**Avis en date du 8 août 2018  
de la Mission régionale d'autorité environnementale d'Île-de-France  
sur le projet de construction d'un centre de formation situé à Bailly-  
Romainvilliers (Seine-et-Marne)**

**Résumé de l'avis**

Figure 4 : Identification du zonage PLU sur les parcelles de la zone d'étude  
(Source : ECDD via le PLU Val d'Europe)

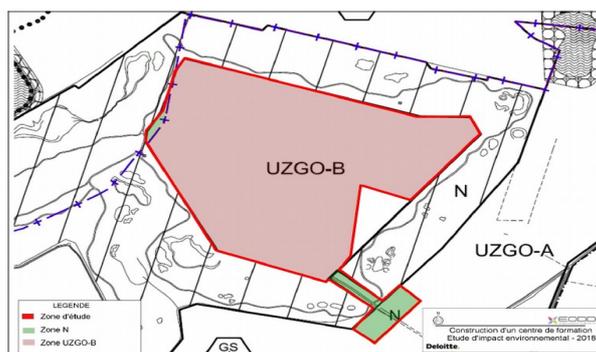
L'aménagement de l'accès au site requiert la destruction d'arbres du Bois du Trou. Il s'agit d'aménager un tunnel et une voirie pour le passage des voiturettes du golf sous le chemin d'accès au site du projet. Le défrichage a fait l'objet d'un dossier de demande d'autorisation déposée le 23/05/2018, pour défricher 0,64 hectares, dont 460 m<sup>2</sup> correspondent à des jeunes pousses (arbres de moins de 30 ans) et 180 m<sup>2</sup> sur la zone à enjeu assez fort. L'étude d'impact précise que le choix des zones à défricher est basé notamment sur la volonté de réduire l'impact sur les zones à enjeu assez fort, sans que ce choix ne soit étayé.

***La MRAE recommande de préciser le choix de la zone de défrichage.***

Figure 77 : Coupe finale du lac

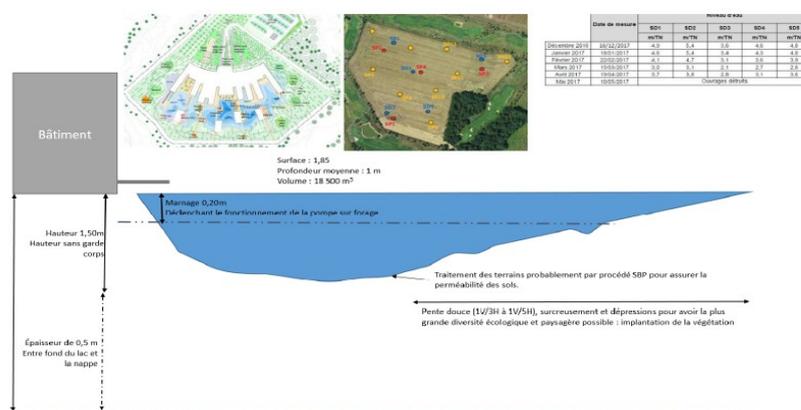
L'étude d'impact indique deux surfaces pour le lac : 1,85 ha (EI p.119) et 2 ha (EI p.120), ainsi que deux valeurs pour son volume 18 500 m<sup>3</sup> (EI p.119) ou de 20 000 m<sup>3</sup> (EI p.120). La profondeur est de 1m en moyenne (EI p.119) et peut atteindre 2,13 m (étude paysagère,

p.43). En l'absence de précision sur le dimensionnement du lac, une partie des impacts du projet ne peut être évaluée.

Le volume d'apport d'eau de nappe nécessaire d'après le maître d'ouvrage lors de la mise en eau du bassin est de 35 000 m<sup>3</sup> (EI p.119), sans justifier cette valeur par rapport au volume du lac.

### La MRAe recommande, sur la base d'un dimensionnement précis du lac notamment, d'analyser l'impact du projet sur la nappe.

Figure 78 : Apports d'eau et infiltrations liées au lac

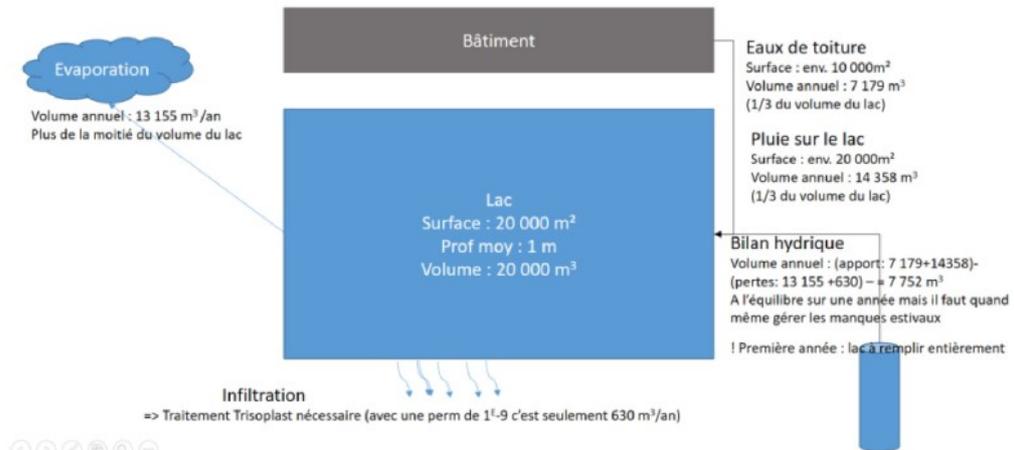
Les prélèvements annuels dans la nappe sont évalués à 35 000 m<sup>3</sup> au maximum : 10 000 m<sup>3</sup> environ pour maintenir le niveau des eaux du lac et compléter l'approvisionnement du lac (en plus des pluies, des eaux des toitures et des eaux propres récupérées dans les noues) et le restant pour assurer l'entretien des espaces verts et du potager. L'étude d'impact précise que l'alimentation du lac par l'eau de nappe pourrait s'avérer difficile en cas de sécheresse.

Figure 97 : évolution de la cote du bâtiment

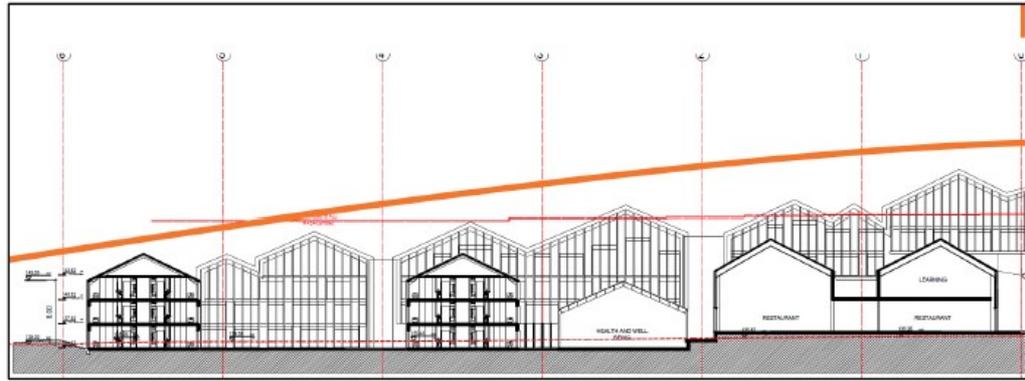
Un terrassement est prévu sur une hauteur d'environ 3 m (EI p.245), ainsi qu'un nivellement du terrain. Le maître d'ouvrage justifie ces opérations par la nécessité d'enterrer en partie le bâtiment en raison des règles de hauteur maximale fixé par le PLUi (EI p.165) et de creuser le lac.

Le volume de déblais et de décapage est de plus de 103 000 m<sup>3</sup>, dont environ 93 000 m<sup>3</sup> réutilisés sur site et 10 000 m<sup>3</sup> de déblais à évacuer du site (EI p.20). L'enfouissement du bâtiment engendre la production de 9 500 m<sup>3</sup> de ces déblais. La réutilisation d'une grande partie des déblais sur le site permettra la création de talus et de pentes pour optimiser la gestion des eaux pluviales.

***La MRAe recommande de justifier la hauteur de déblais prévue de 3 m au regard de l'impact paysager et des dispositions du règlement du PLUi qui la limite à 2 m.***
